JRR-3 設工認その3で認可を受けた記載事項の変更について

令和2年3月6日
日本原子力研究開発機構
原子力科学研究所

平成31年3月14日付け原規規発第1903142号にて認可を受けたJRR-3設工認その3（排気筒の耐震改修）（以下「設工認その3」という。）について、施工手順及び施工精度確保の観点から、以下のように設工認その3の記載を変更したい。

図1 帯筋の一般形状（鉄筋コンクリート造配筋指針・同解説より抜粋）

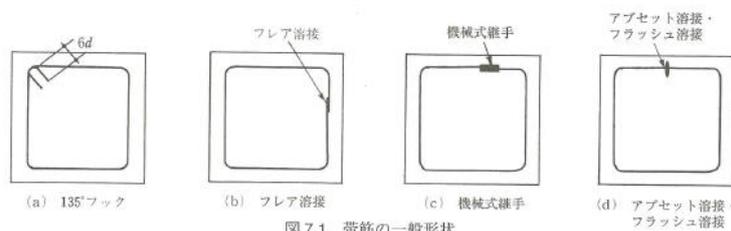
帯筋の一般形状としては、図1に示す日本建築学会「鉄筋コンクリート造鉄筋指針・同解説 7.3 帯筋・副帯筋」のとおりであり、「a. 帯筋は柱筋を囲む閉鎖型とし、その末端部は135°フック余長6d以上とする。ただし、フックを設けず継手をフレア溶接、機械式継手、又はアプセット溶接・フラッシュ溶接とする閉鎖型でもよい。」と記載されている。

当該設工認では、帯筋の末端に135°フックを設けたもの（図1（a））のみの記載としていたため、鉄筋の継手に関してフレア溶接の記載をしていなかった。しかしながら、基礎梁の端部は鉄骨鉄筋コンクリート造で鉄骨材が内蔵されており、鉄筋組み立ての手順上、帯筋を分割しフレア溶接を設ける必要があるため（図1（b）及び図2参照）、設工認の鉄筋の継手に係る記載にフレア溶接による継手を記載すべきであった。

上記の理由から、鉄筋の継手長さにフレア溶接を追記し、当該箇所に係る検査を追加する変更を行いたい。
